בדיקת בית לפני קנייה ואו קבלה

לקוח	
שם פרטי	ויטלי
שם משפחה	מינצ'ו
כתובת	פרויקט וא

עבודה	בדק בית לדירת 5 חדרים + מרפסת בפרויקט חדש
תאריך	11/08/2022
נכחו בבדיקה	איגור פלוט ינאי פלדמן

דלת

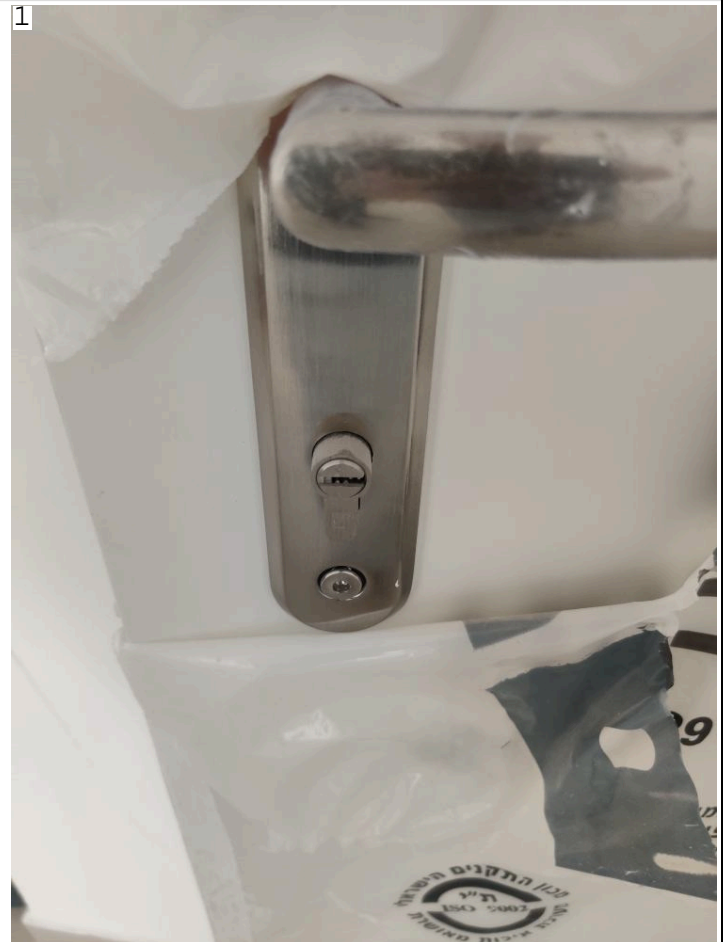
1.2. מכות ופגיעות בדלת

הערה: לא ניתן לבדוק קיים ניילון על הדלת- ביום המסירה יש לבדוק ויזואלית את הדלת לאחר הסרת הניילון

1.5 פגיעה במשקוף הדלת

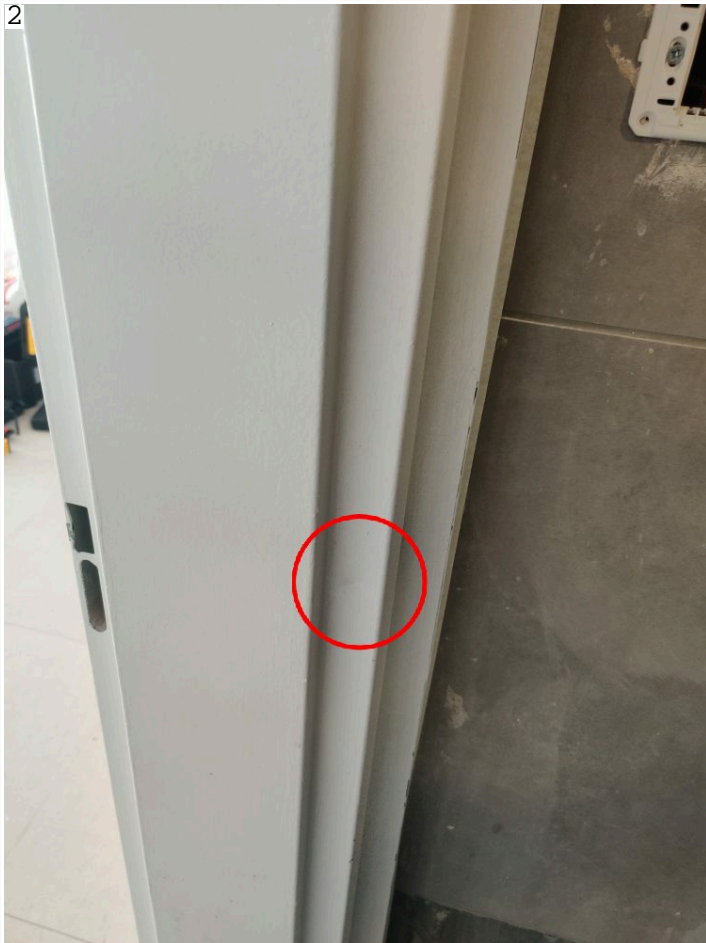
הערה: פרגיות צבע ופגיות בכח

ת"י 5044 חלק 1 הן בפגיעות ומראה דלת הכניסה, המשקוף והאביזרים

מחיר	מחיר יחידה	כמות	תאור	הערכת מחיר:
700 ש"ח	700	1	תיקוני צבע משקוף - יש לבצע תיקון פגיעות בפח ולצבוע את המשקוף מחדש

חשמל

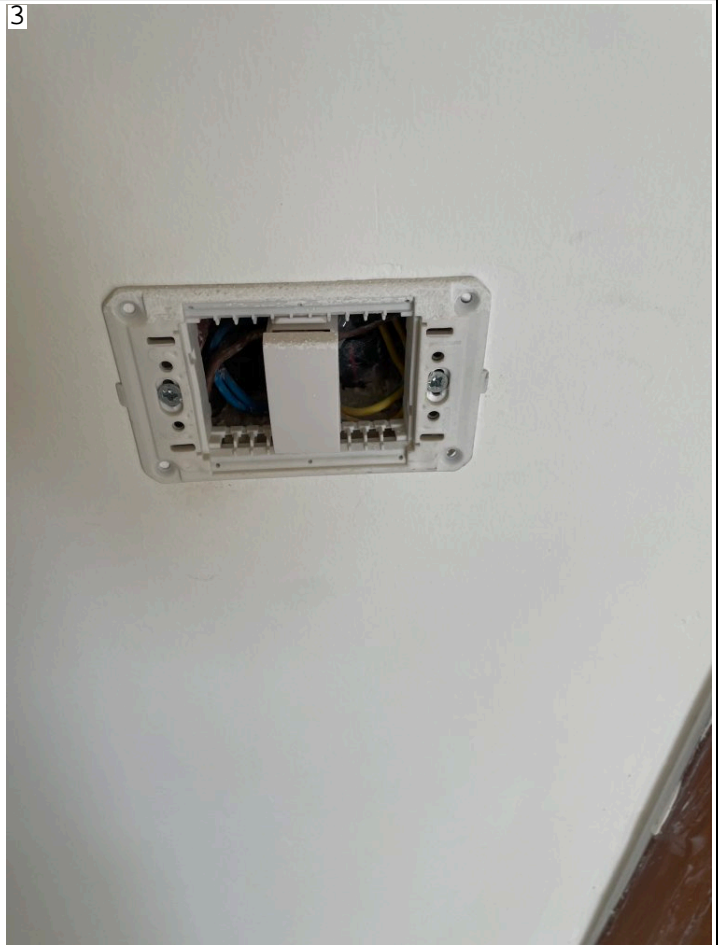
2.3. אין חשמל בדירה- לא ניתן לבדוק תריסים חשמליים

הערה: יש לבצע בדיקה חוזרת בעת חימום הדירה

4.16. בחלון אלומיניום צריך להיות מדבקה שאומרת שבשעת חרום יש להוריד את הכנפיים של החלון

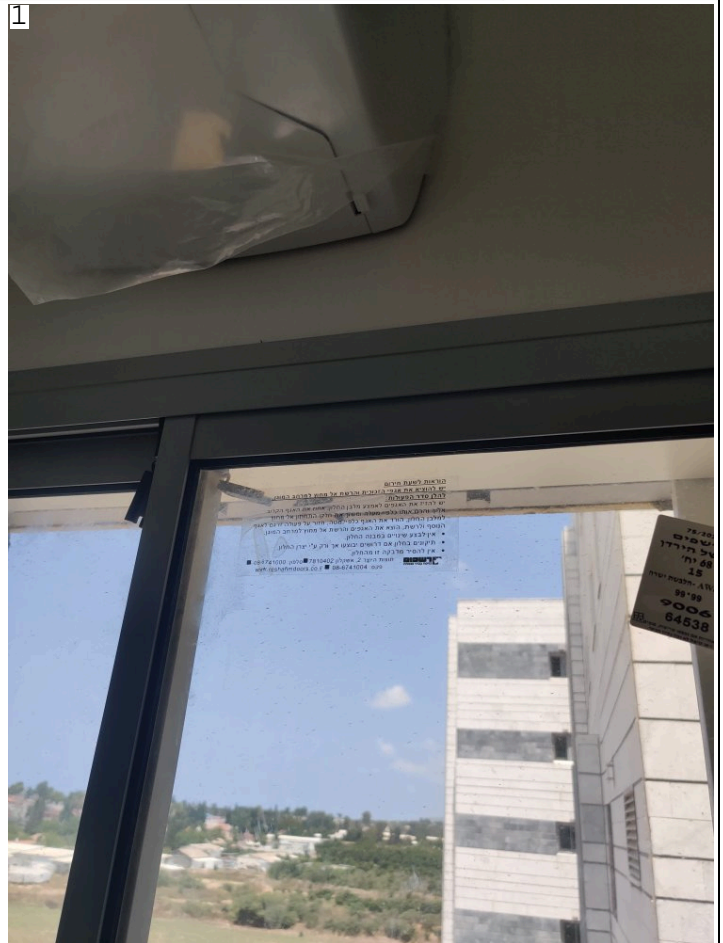
הערה: תקין

בתקן ישראלי 4422 בסעיף 3.3.7.9 בפיסקה 6.6 ב רשום שיש חובה להדביק מדבקה להסרת החלון בשעת חרום

4.18. חוסר חומר גמיש מסביב להלבשה

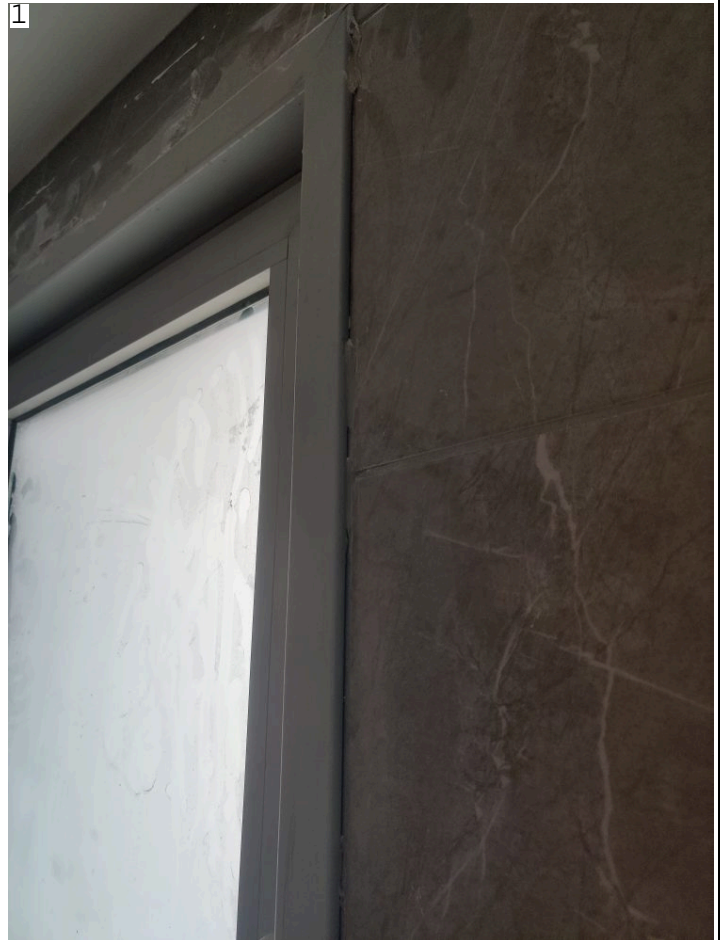
ת"י 1068 חלק 1 הדן באיטום רכיבי אלומיניום

מחיר	מחיר יחידה	כמות	תאור	הערכת מחיר:
300 ש"ח	300	1	יש להשלים חומר אטימה גמיש בצורה תקינה ואחידה

חסר זווית סגירה עליונה לתריס
תריס לא במסילה 4.20

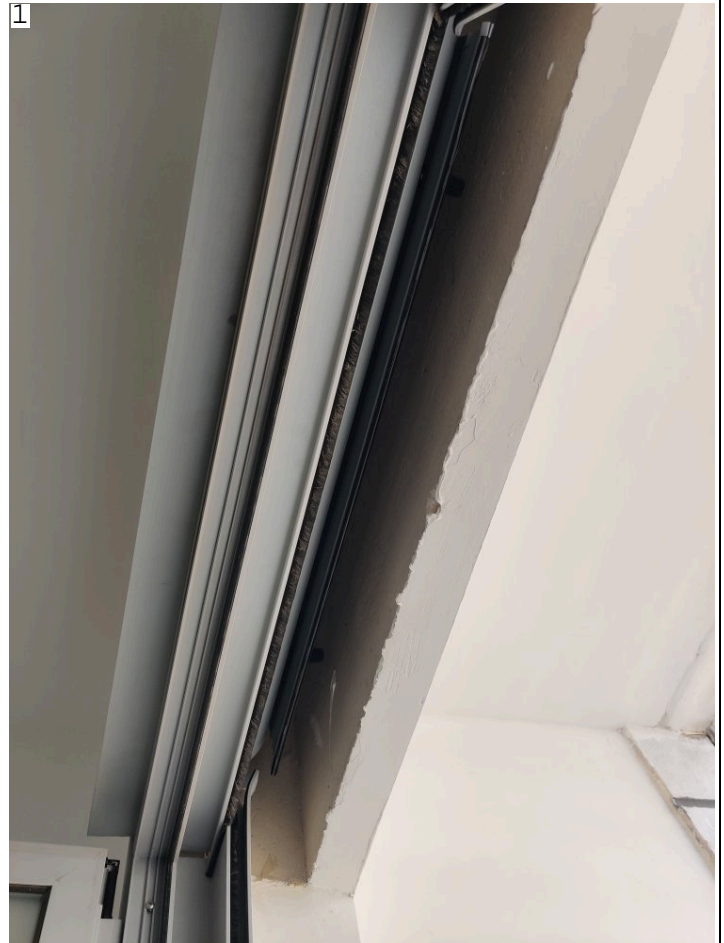
ת"י 4068 הדן ההרכבה וגימור של תריסי גלילה

ת"י 1509 חלק 2 הדן במרחק בין התריס לבין הארגו/מסילה ומותיר מרחק של עד 10 מ"מ מבחוץ ועד 15 מ"מ מבפנים

מחיר	מחיר יחידה	כמות	תאור	הערכת מחיר:
700 ש"ח	700	1	השלמת האביזרים והתקנת התריס בצורה תקינה

4.21. יש להשלים חומר גמיש מסביב לחלון

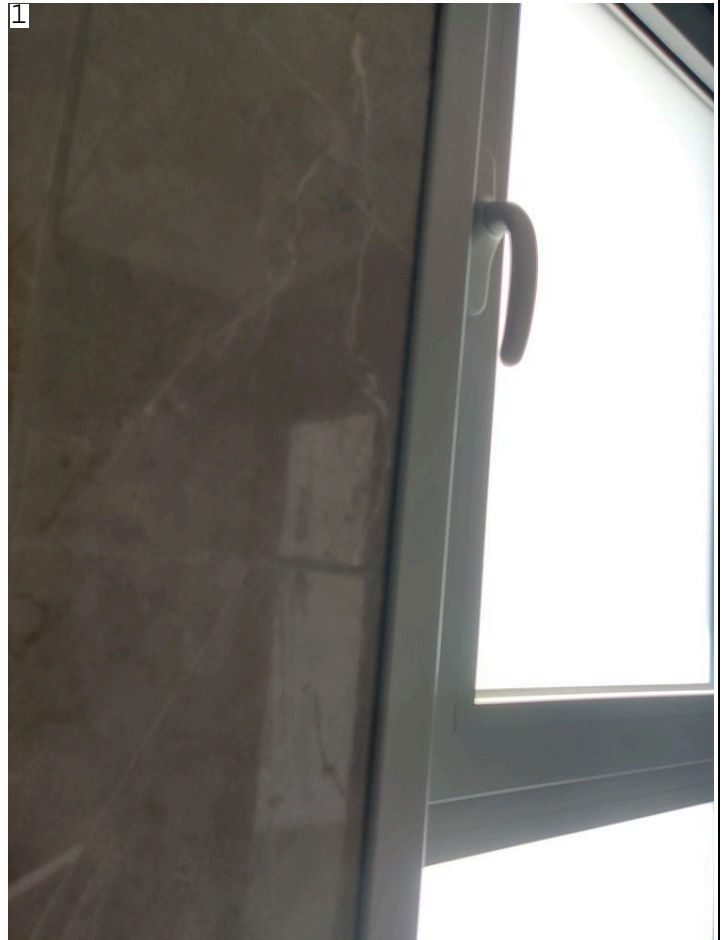
ת"י 1068 חלק 1 הדן באיטום רכיבי אלומיניום

מחיר	מחיר יחידה	כמות	תאור	הערכת מחיר:
300 ש"ח	300	1	יש לבצע איטום בהיקף החלון

חיפוי אבן חיצוני- אטימות

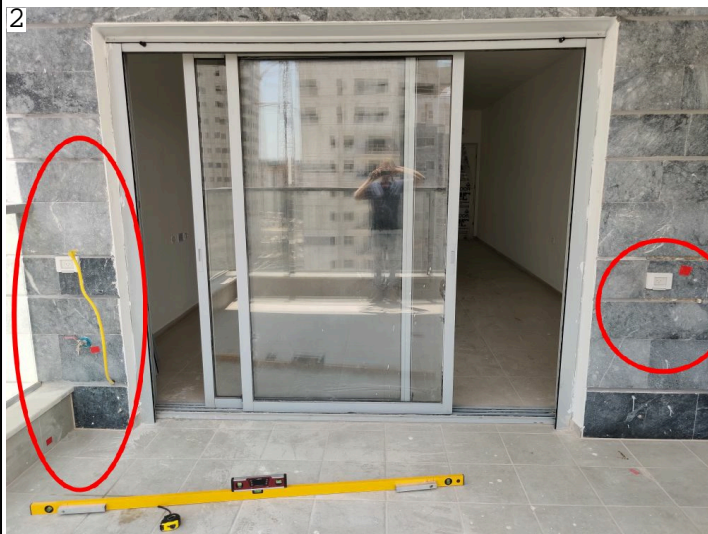
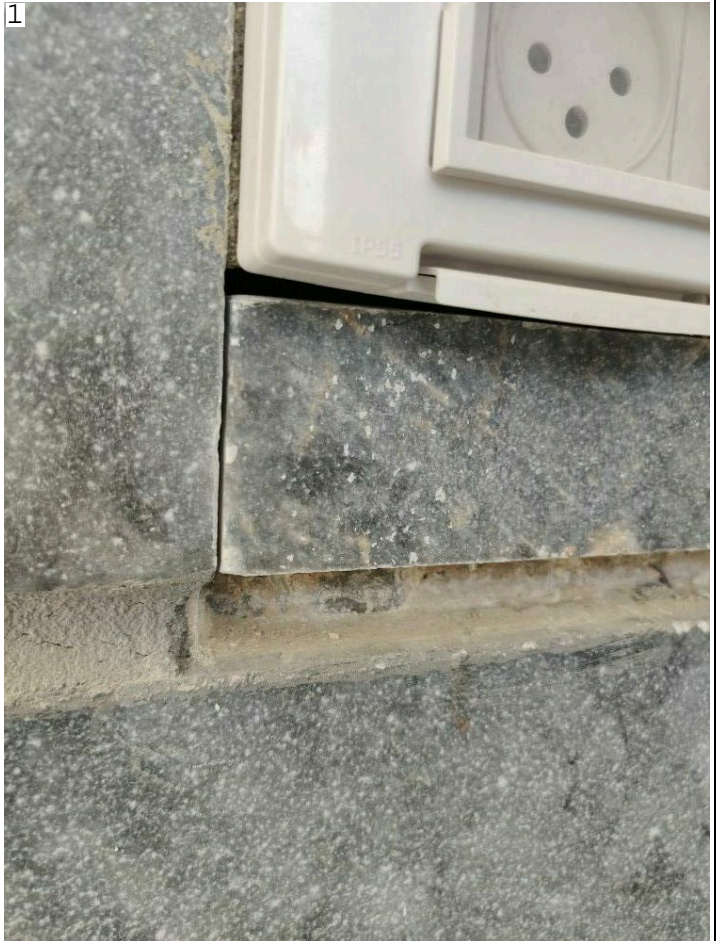
1. חיתוך סביב שקע חשמל לא אטום
2. מסביב לרוזטה ברז מים
3. מסביב לצינור גז

הערה: עלול לגרום לחדירת מים מאחורי האבן

.7.1 המידות לא לפי תוכנית מכר

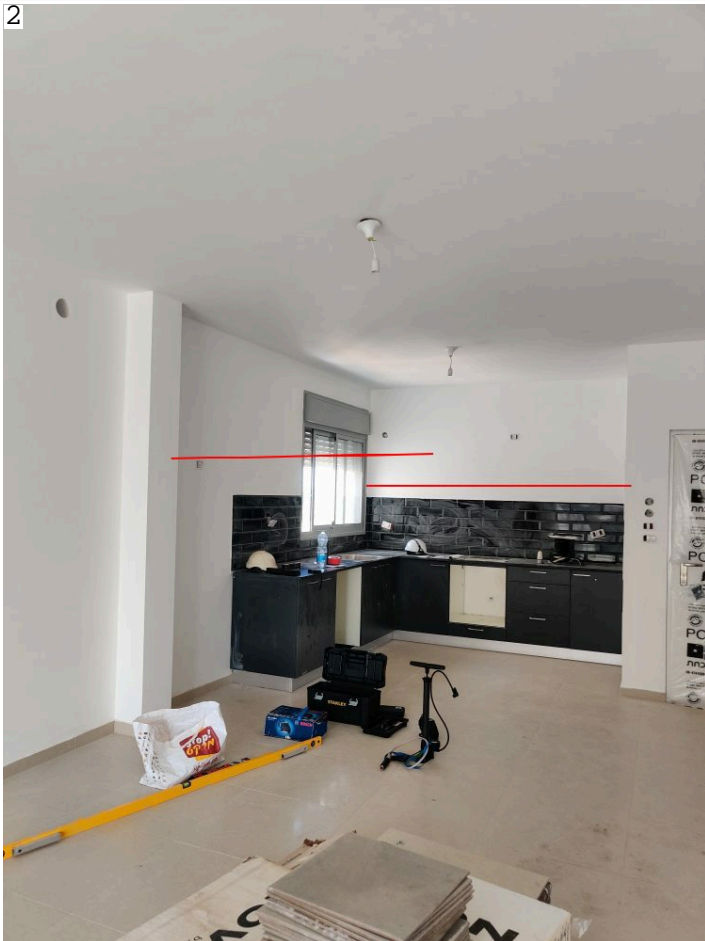
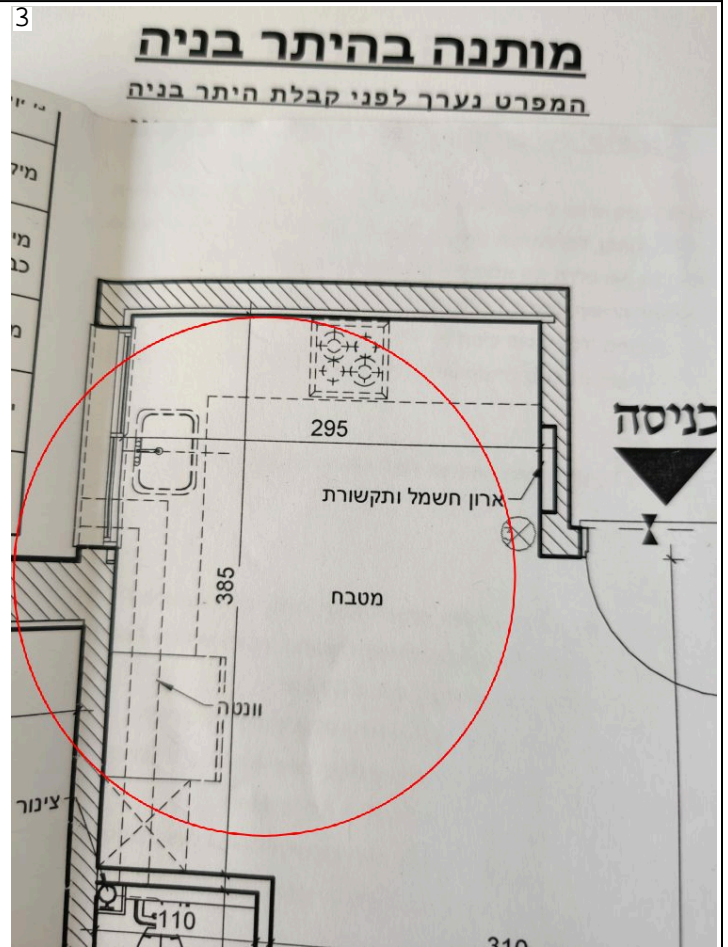
יש להתייעץ עם מתכנן/שמאי הערה:

7.2. המידות לא לפי תוכנית מכר

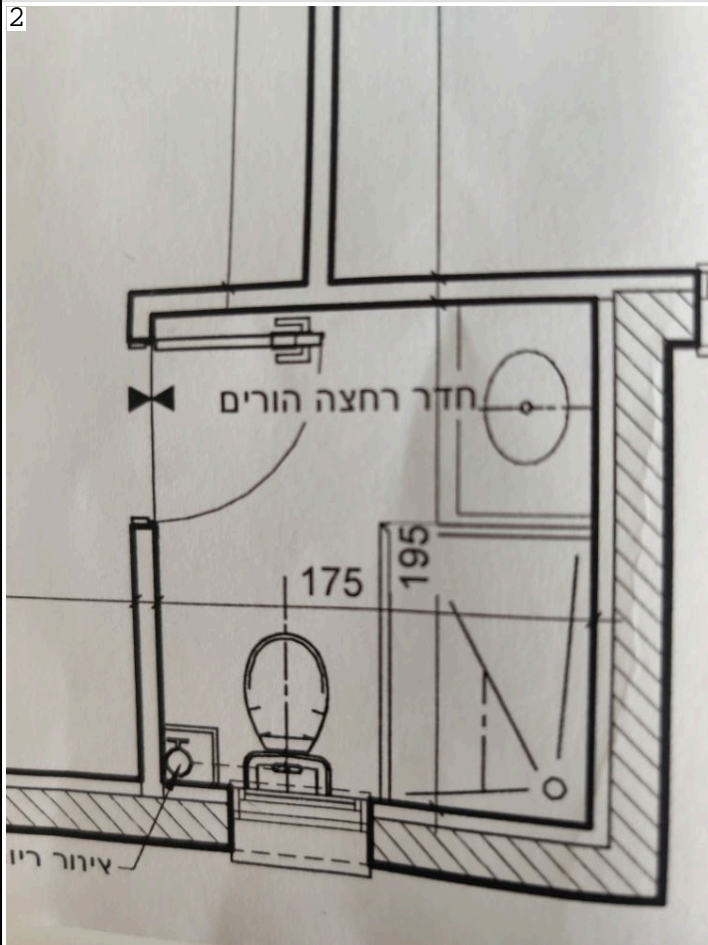
הערה: יש להתייעץ עם מתכנן/שמאי

7.3. המידות לא לפי תוכנית מכר

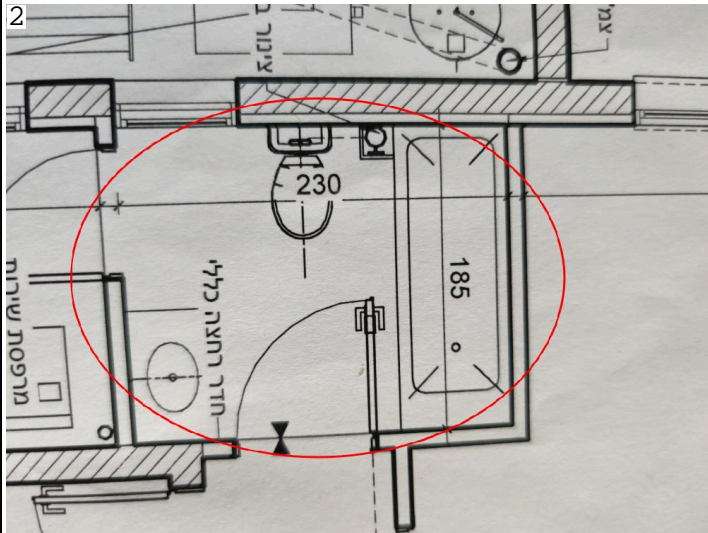
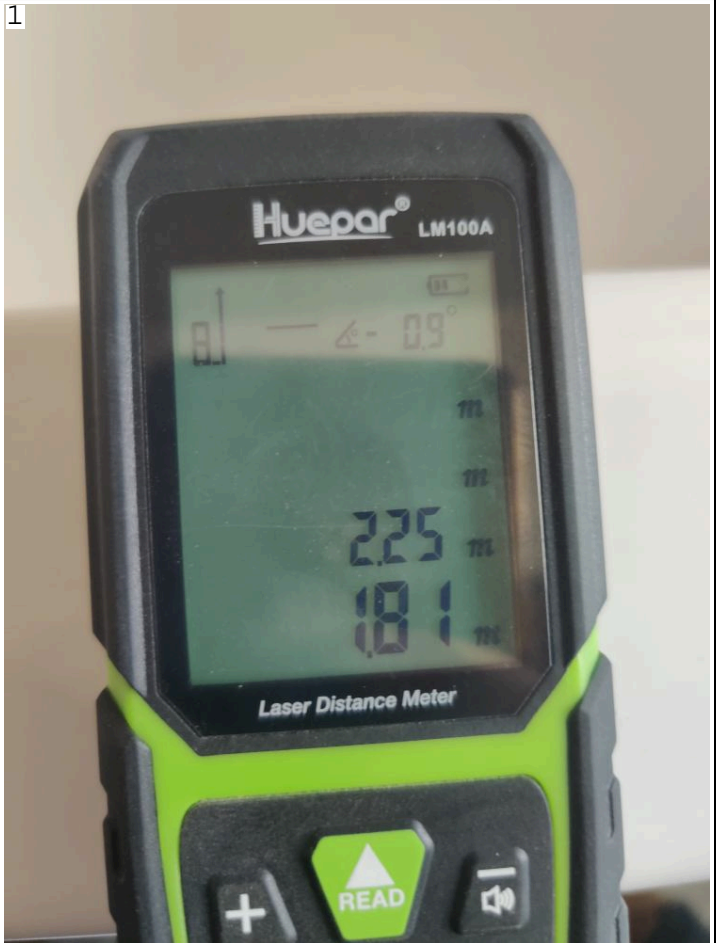
הערה: יש להתייעץ עם מתכנן/שמאי

9.1. בחדרים קיים ניקוז עבור מזגנים מפוצלים .
מזגן מרכזי - קיימת הכנה (גז וחשמל) במקלחת כללית , אך הכנת הניקוז נמצאת במסדרון .

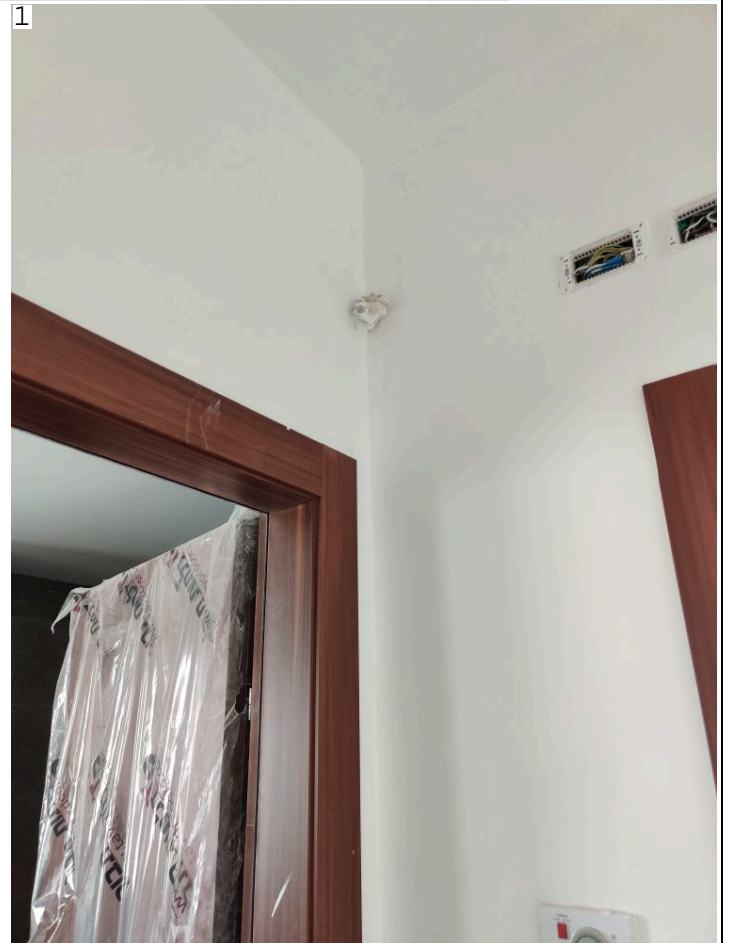
הערה: על הקבלן להציג תוכנית מיזוג אוויר ולהסביר מדוע נקודת הניקוז לא נמצאת באמבטיה יחד עם שאר ההכנות . יש לבצע הכנת ניקוז לפי דרישות תכנון

11.3. פגיעות בריצוף במקומות המסומנים

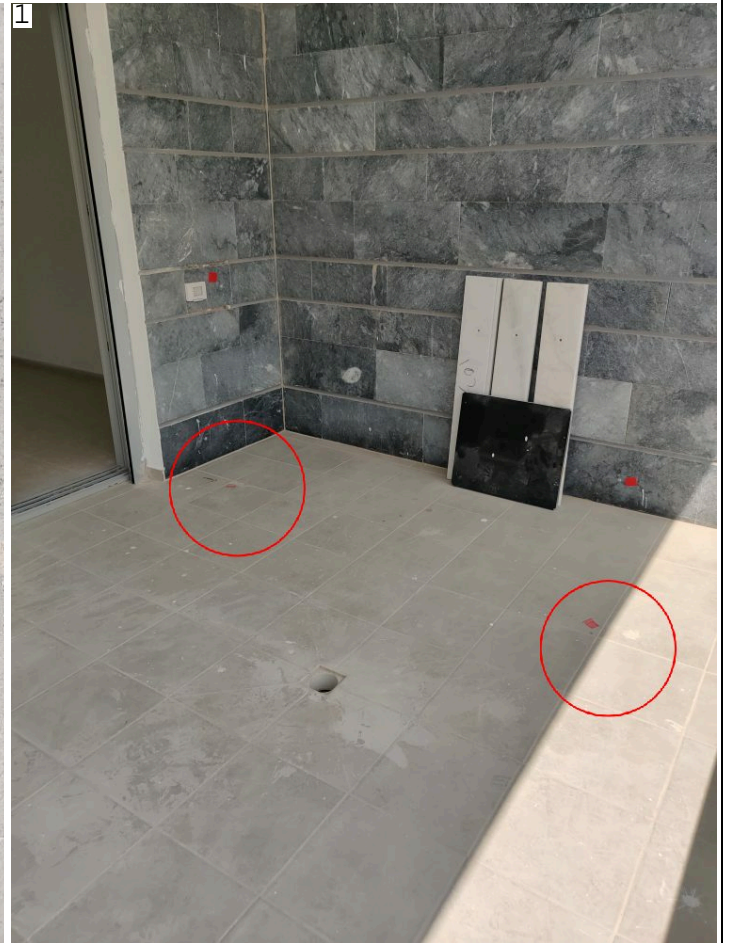
-ת"י 1555 חלק 3
-ת"י 314 הדן במראה פני הריצוף והמישקים (רובה)

11.5. פגיעות בריצוף במקומות המסומנים

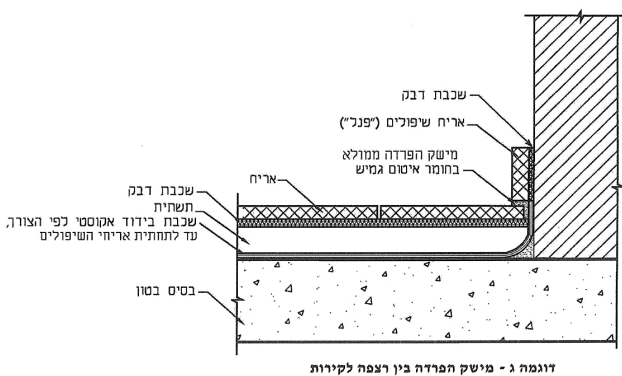
ת"י 1555 חלק 3
ת"י 314 הדן במראה פני הריצוף והמישקים (רובה)
